## NUOVO SVINCOLO AUTOSTRADALE DI VADO LIGURE

#### INTEGRAZIONE ALLA RICHIESTA DELLA CTVA N.741

**RELAZIONE DI OTTEMPERANZA ALLA RICHIESTA DI INTEGRAZIONI  
DELLA Commissione Tecnica VIA e VAS DEL MASE n. 741 del 24/01/2023**

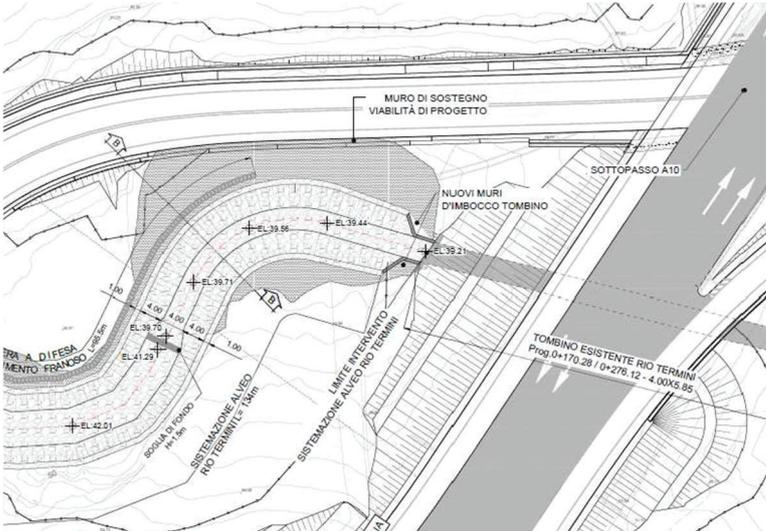
<b>N. Richiesta</b>	1.2
<b>AMBITO</b>	ACQUE SUPERFICIALI
<b>Richiesta</b>	Si richiede, nell'analisi delle caratteristiche quali-quantitative relative alle acque superficiali, di approfondire l'analisi dei corsi d'acqua direttamente interessati dal progetto ed estendere l'ambito territoriale di analisi ad un'area maggiore rispetto a quella indicata, almeno comprendente l'intero corso del Torrente Segno (fino alla foce), recapito finale di tutti i rii interferenti con l'opera in
<b>Controdeduzione</b>	<p>Ai fini della verifica di compatibilità idraulica delle opere non si è ritenuto necessario estendere i modelli in quanto, attestato che le opere non alterano il regime idraulico a monte e valle delle opere interferenti con i corsi d'acqua esistenti, non si hanno alterazioni del regime di moto a monte e a valle di quest'ultime. Inoltre, si riscontra che grazie alle sistemazioni idrauliche previste si migliora l'efficienza idraulica dei tratti esistenti oggetti di studio.</p>

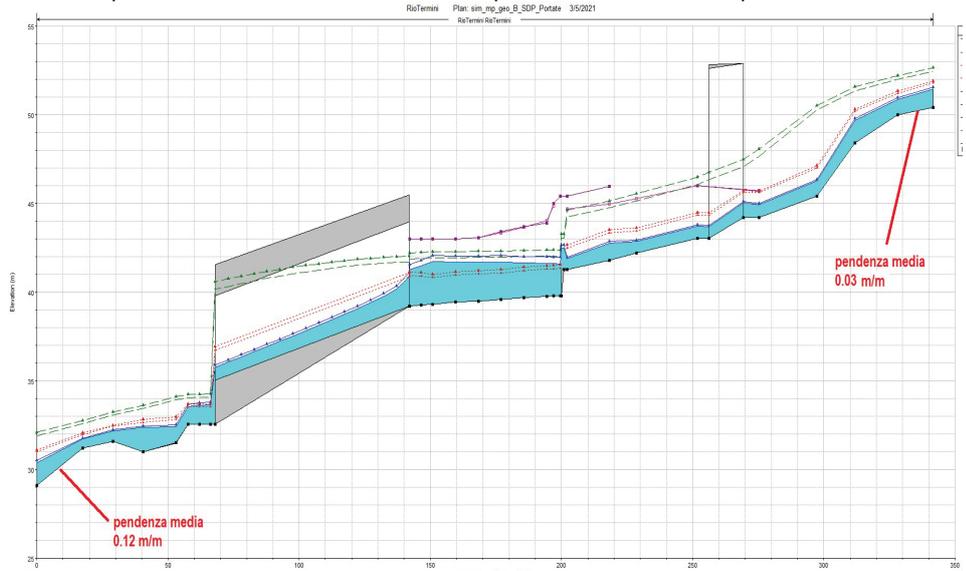
<b>N. Richiesta</b>	1.6
<b>AMBITO</b>	ACQUE SUPERFICIALI
<b>Richiesta</b>	Precisare la precisa ubicazione delle stazioni di misura per le quali vengono indicati i dati utilizzati di pluviometria e idrometria nello studio Idrologico presentato (cod. elab. 194b-P280_D_A10_IDR_RI_002_A)
<b>Controdeduzione</b>	Come riportato all'interno della Relazione Idrologica, i dati pluviometrici e idrometrici sono stati forniti da ARPAL e fanno riferimento alla stazione di Savona-Istituto Nautico (Long 8.48305 - Lat 44.3062)
<b>Documentazione</b>	-

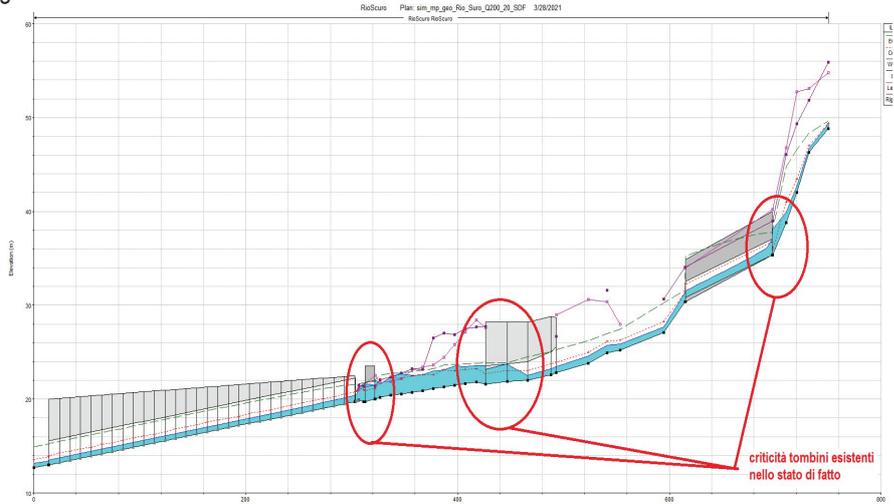
<b>N. Richiesta</b>	1.8 c
<b>AMBITO</b>	ACQUE SUPERFICIALI
<b>Richiesta</b>	di esplicitare le motivazioni alla base della scelta della sezione di monte e di valle del modello
<b>Controdeduzione</b>	<p>In una modellazione monodimensionale in regime di moto permanente mediante software Hec Ras, in merito alle condizioni al contorno è possibile definire le condizioni idrauliche in corrispondenza della prima sezione di monte e dell'ultima sezione di valle, ovvero i due estremi del modello. Le tipologie sono quattro e prevedono:</p> <ul style="list-style-type: none"> <li>- una quota del livello nota, quindi la sezione deve essere munita di misuratore di livello;</li> <li>- assegnazione dell'altezza critica, assegnata dal software automaticamente. Questa condizione è adatta nel caso in cui, in corrispondenza della sezione, è presente una struttura che impone il passaggio dallo stato critico;</li> <li>- la pendenza di moto uniforme</li> <li>- una scala di deflusso.</li> </ul> <p>Nel caso in esame quella più idonea risulta quella di moto uniforme in quanto nelle sezioni alle estremità è l'unica applicabile. Naturalmente l'altra condizione è la sezione a cui viene assegnata la portata in ingresso, che può essere assegnata anche come condizione interna al modello. Tali condizioni sono dettate dal metodo che il software implementa per la definizione dei profili di moto permanente, ovvero, il metodo alle differenze finite di Preissmann.</p>

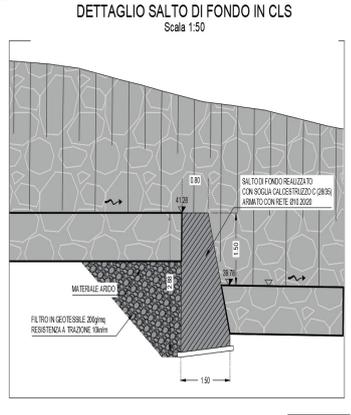
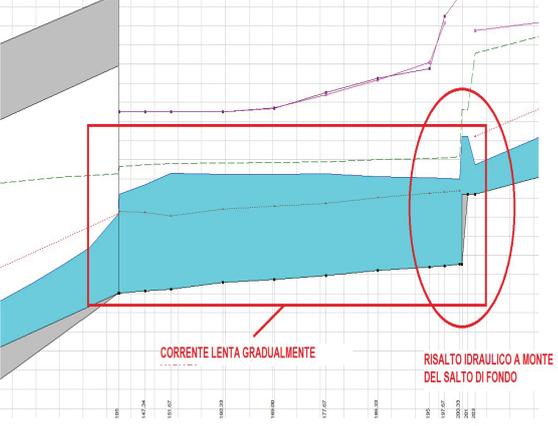
<b>N. Richiesta</b>	1.8 d
<b>AMBITO</b>	ACQUE SUPERFICIALI
<b>Richiesta</b>	si chiede di indicare se le modifiche dimensionali previste, in fase di progetto, per il tombino B lungo il Rio Termini, siano state considerate nel modello numerico di confronto
<b>Controdeduzione</b>	<p>Non sono previste modifiche dimensionali del manufatto tombino 'B', bensì un adeguamento dei muri d'ala all'imbocco. È stata eseguita la modellazione idraulica dello stato di fatto e dello stato di progetto, rispettivamente con i muri d'ala nella configurazione esistente e nella nuova.</p> 
<b>Documentazione</b>	-

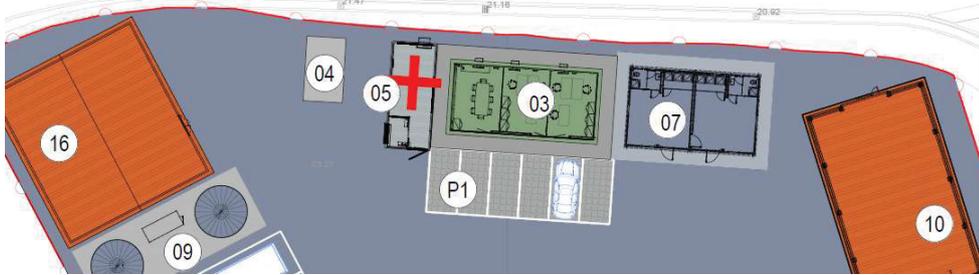
<b>N. Richiesta</b>	1.8 g
<b>AMBITO</b>	ACQUE SUPERFICIALI
<b>Richiesta</b>	Verificare, in accordo alle NTC 2018 – cap. 5.1, il funzionamento dei tombini inseriti nella modellazione;
<b>Controdeduzione</b>	<p>I tombini di progetto rispettano quanto prescritto nel NTC 2018. Le criticità riscontrate riguardano i tratti tombati esistenti, criticità presenti nello stato di fatto e che restano invariate nello stato di progetto.</p> 
<b>Documentazione</b>	-

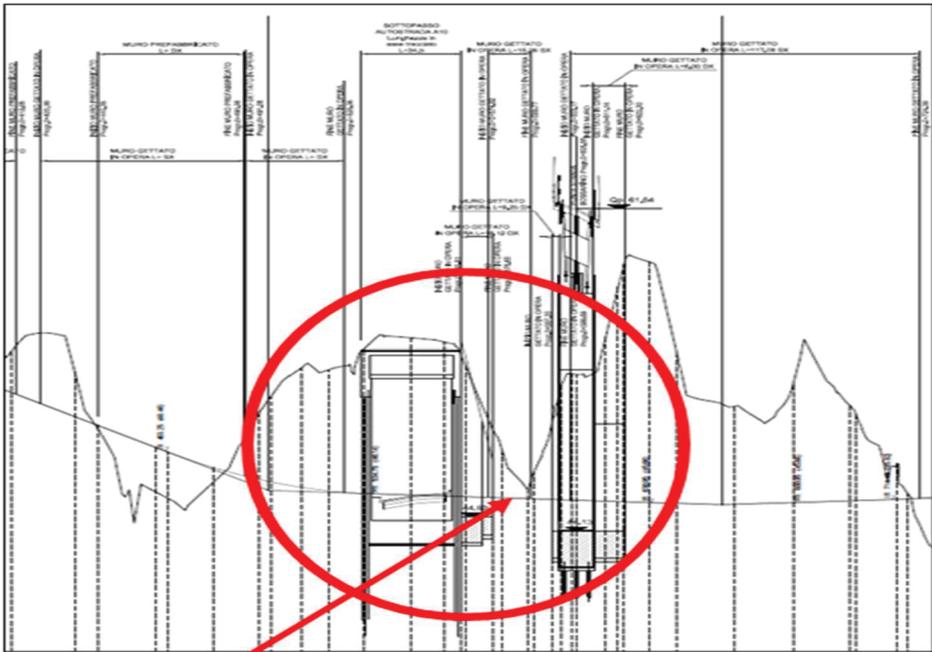
<b>N. Richiesta</b>	1.8 i
<b>AMBITO</b>	ACQUE SUPERFICIALI
<b>Richiesta</b>	Chiarire il comportamento che la corrente assume in corrispondenza del gradino inserito nella sistemazione d'alveo del Rio Termini.
<b>Controdeduzione</b>	<p>Il salto è stato progettato con lo scopo di dissipare l'azione erosiva della corrente che allo stato attuale crea erosione. A tale scopo è stata dimensionata una soglia in cls in grado di contenere in rialto idraulico. In questo modo a valle del salto di fondo la corrente si presenta lenta e gradualmente variata.</p> <div style="display: flex; align-items: flex-start;"> <div style="flex: 1;"> <p style="text-align: center;">DETTAGLIO SALTO DI FONDO IN CLS Scala 1:50</p>  </div> <div style="flex: 2;">  </div> </div>
<b>Documentazione</b>	-
